Aménagement
de la desserte de
DIGNE-LES-BAINS
par la **RN85**

MEMOIRE EN REPONSE A L'AVIS DU CGEDD N°2017-64 DU 25 OCTOBRE 2017

AVIS SUR L'AMENAGEMENT DE LA DESSERTE DE
DIGNE-LES-BAINS PAR LA RN 85 ET SUR LA MISE EN
COMPATIBILITE DES DOCUMENTS D'URBANISME DE
MALIJAI, MALLEMOISSON ET AIGLUN (04)

Bâtiments

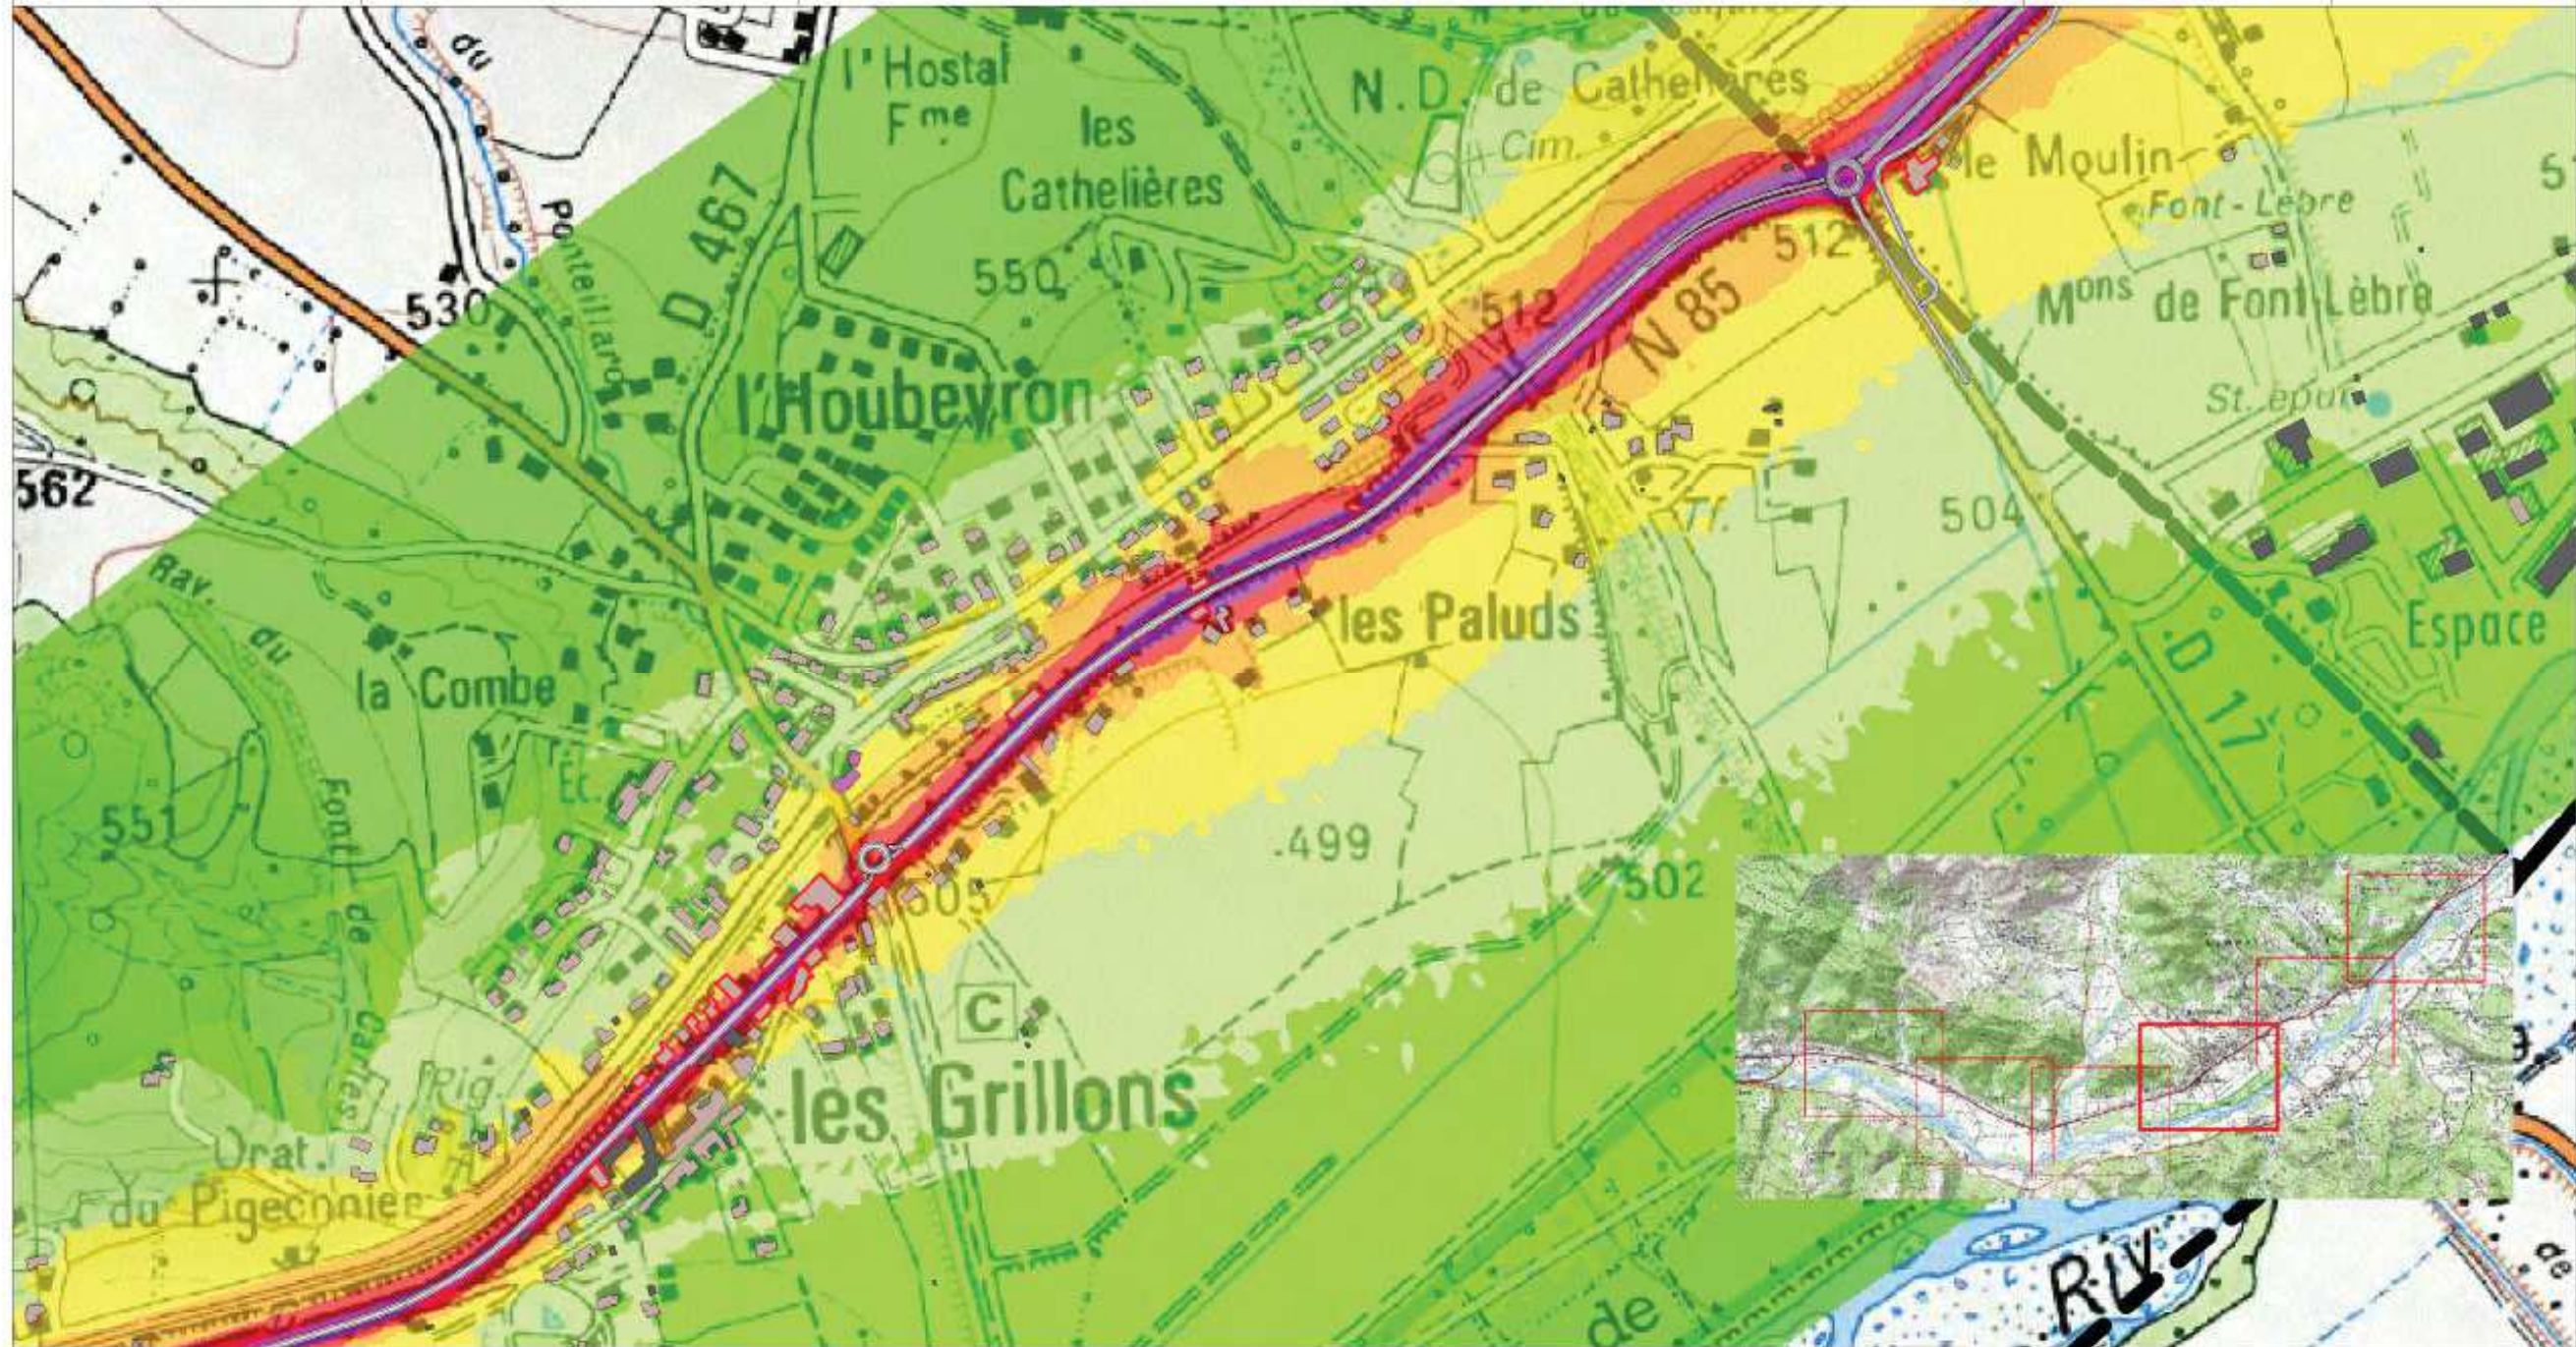
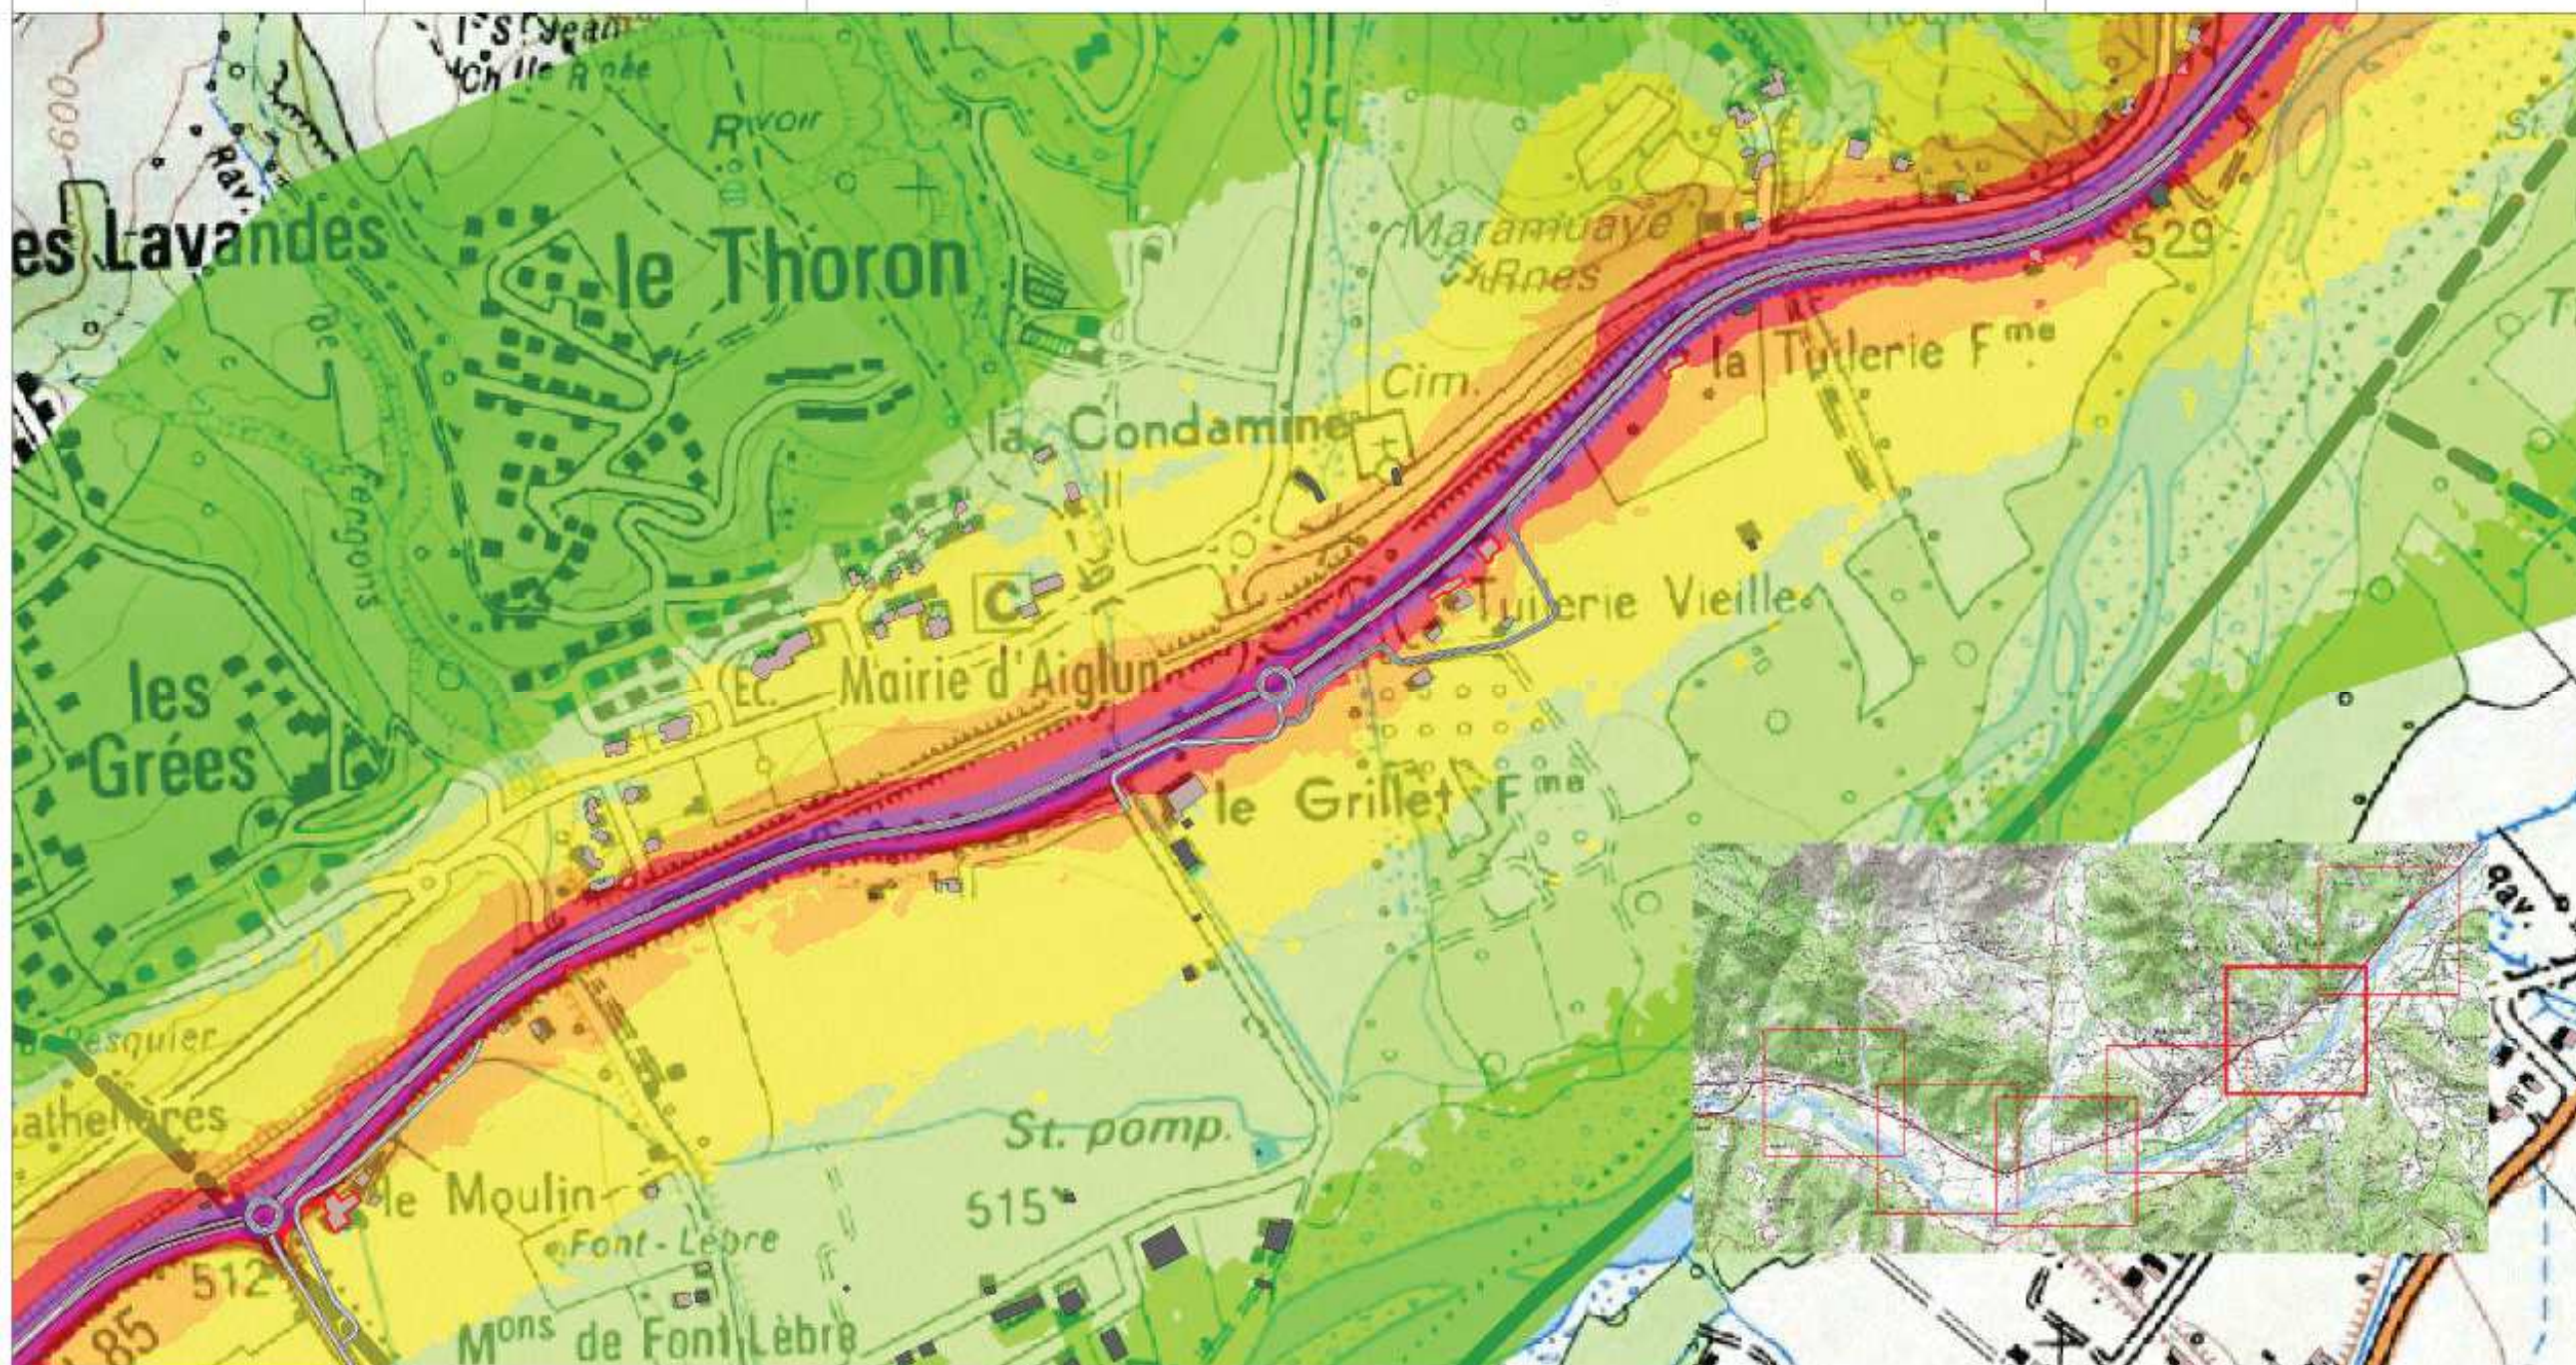
L'AE recommande de reprendre l'étude des impacts sonores du projet, en considérant que le projet constitue, sur les tronçons homogènes concernés, une modification significative de l'infrastructure au sens de la réglementation, en présentant dans la partie sur les impacts du projet une cartographie claire précisant bâtiment par bâtiment et dans l'ensemble de l'aire d'étude l'évolution du bruit (état initial, situation de référence sans projet et situation avec projet), de jour et de nuit.

Les cartes de calcul, ci-après, présentent l'impact acoustique de la solution retenue en période diurne (période de référence pour l'application de la réglementation) à l'horizon 2045 (soit 20 ans après la mise en service).

Les planches ci-après présentent les cartes de bruit et calculs réalisées sur l'ensemble du projet. Les bâtiments à protéger réglementairement (présentant une modification significative) sont repérés par des étiquettes de couleur orange. Les bâtiments dépassant les seuils acoustiques des PNB sont repérés par des étiquettes de couleur jaune.
